Inspraak- en overlegnota bestemmingsplan Transferium Drachten Oost

Het voorontwerp bestemmingsplan Transferium Drachten Oost heeft van 21 augustus tot en met donderdag 17 september 2015 ter inzage gelegen voor inspraak.

Onderwerp : voorontwerpbestemmingsplan Transferium Drachten Oost

**TRANSFERIUM
DRACHTEN OOST**

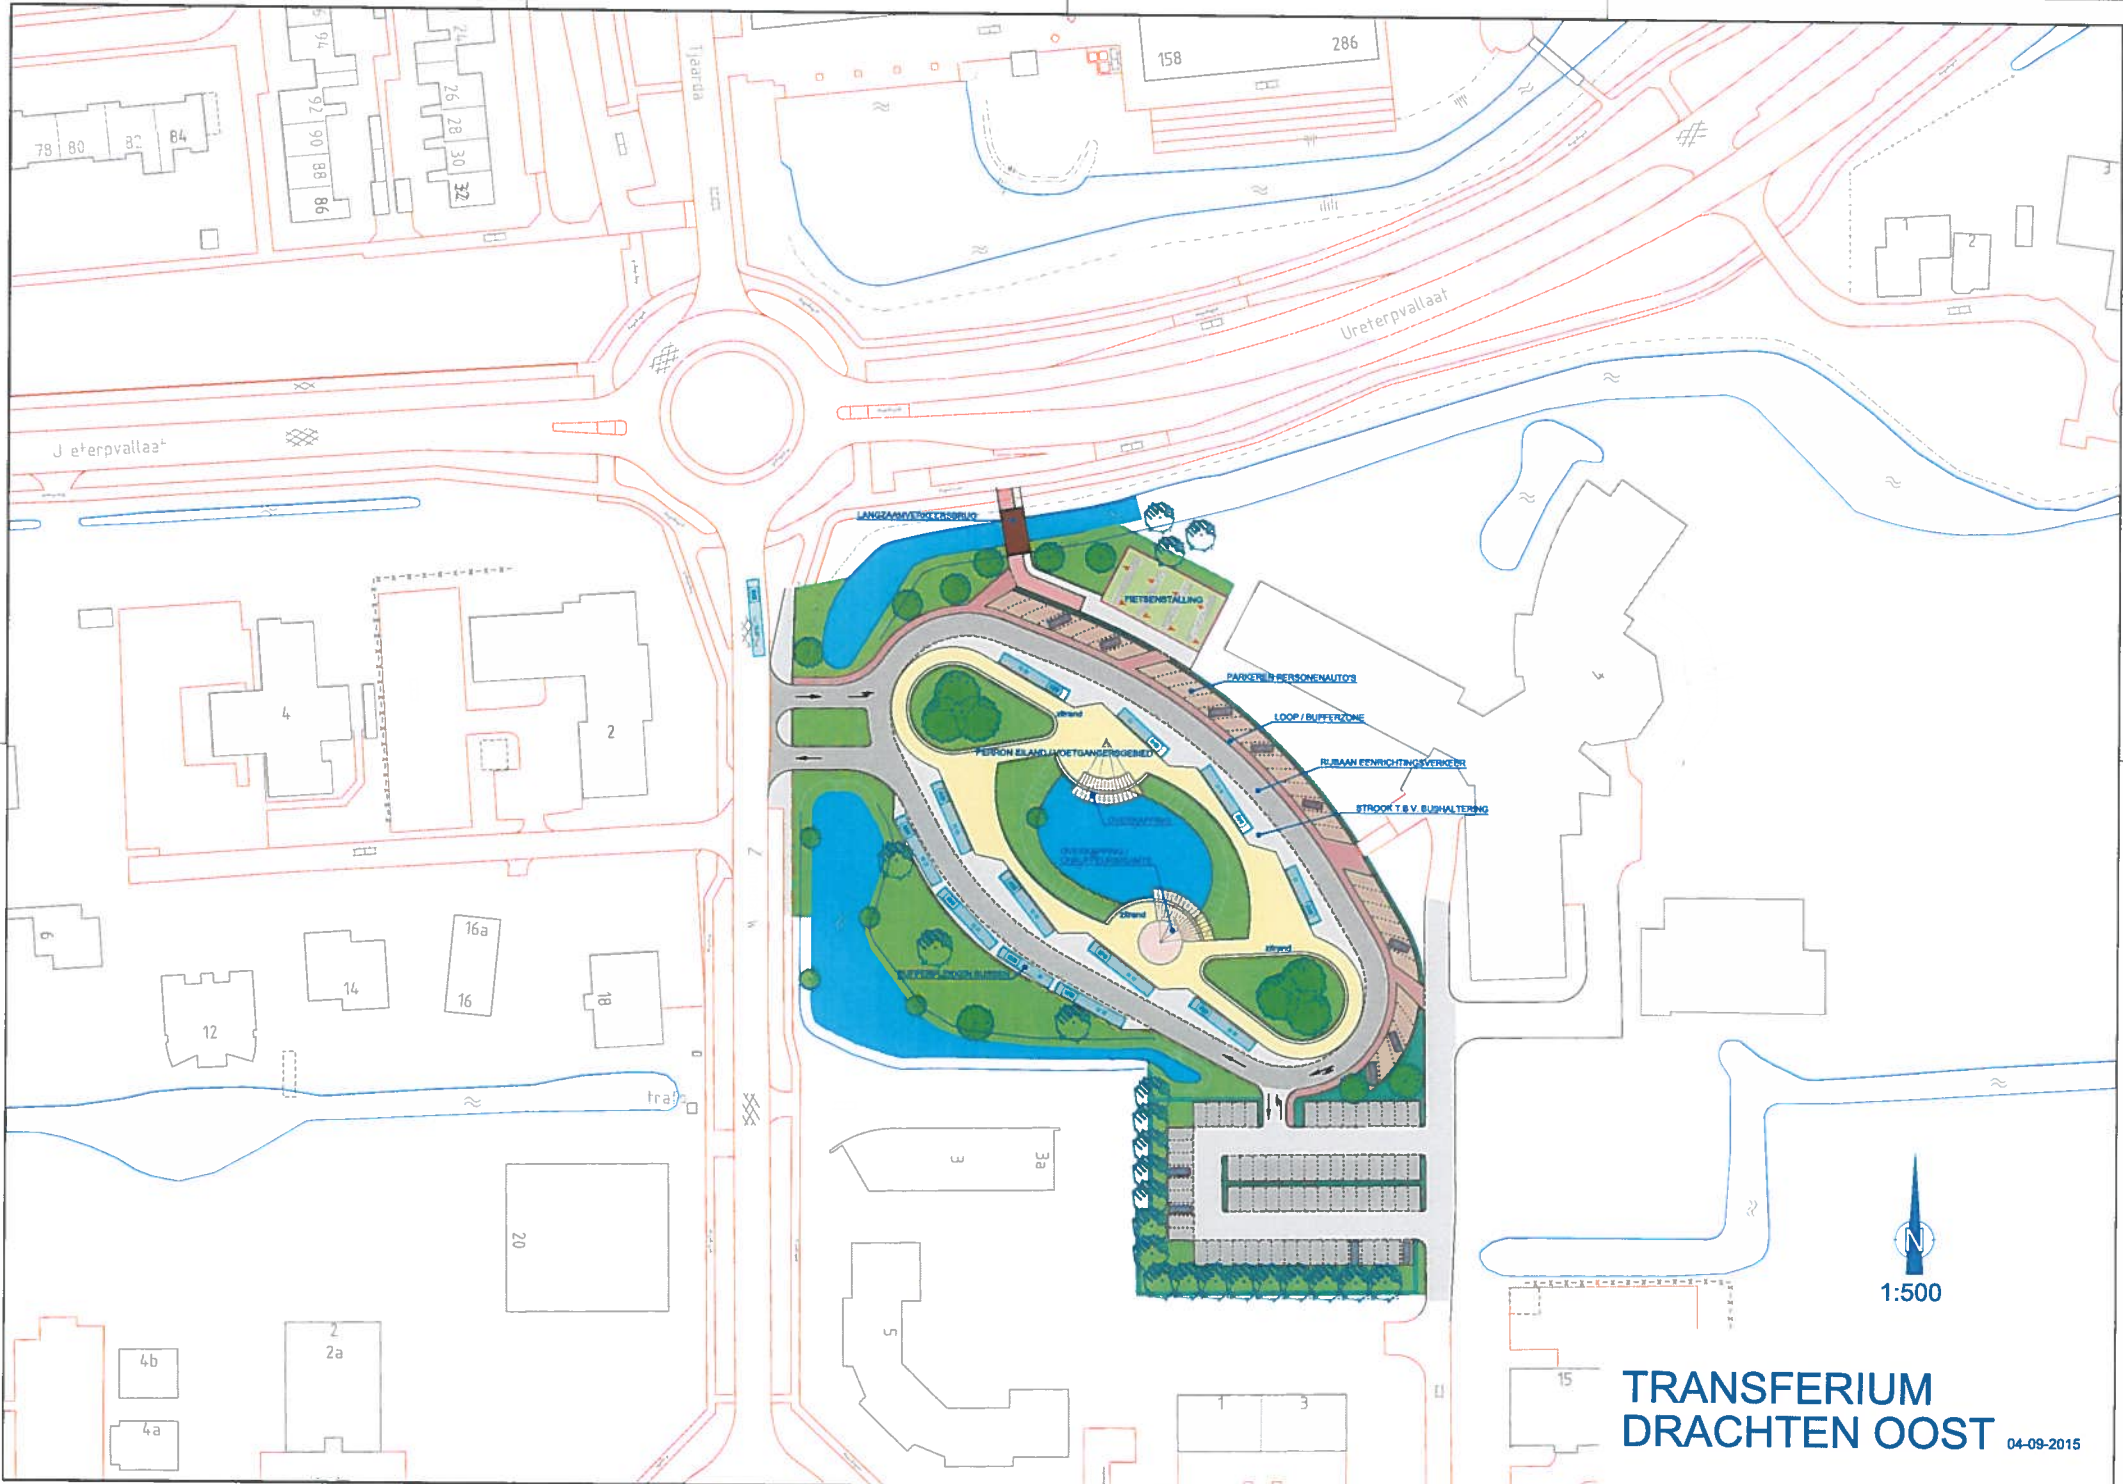
Concreet gaat het dan om de aanpassing van de bufferruimte voor de bussen die in de voorontwerpschets ruimte voor 3 bussen laat zien in plaats van de benodigde 4 a 5 bufferplekken en toevoeging van het servicepunt in de chauffeursruimte.

Bijgevoegd de tekening met op diverse plekken tekstuele toelichting.

Nog wat terugkoppeling . Wat betreft omvang houden we voor nu op 8 halteplaatsen en 5 bufferplaatsen. Daarnaast is gisteren besproken om de tekening inderdaad bij de nvi te doen. Er zijn daarbij nog wel een paar vragen. Het gaat om de punten;

Een servicepunt gaan we opnemen in het gebouwtje met de chauffeursruimte. Zal gaan om een ruimte met bureau, stroomaansluiting en een aparte buitendeur.
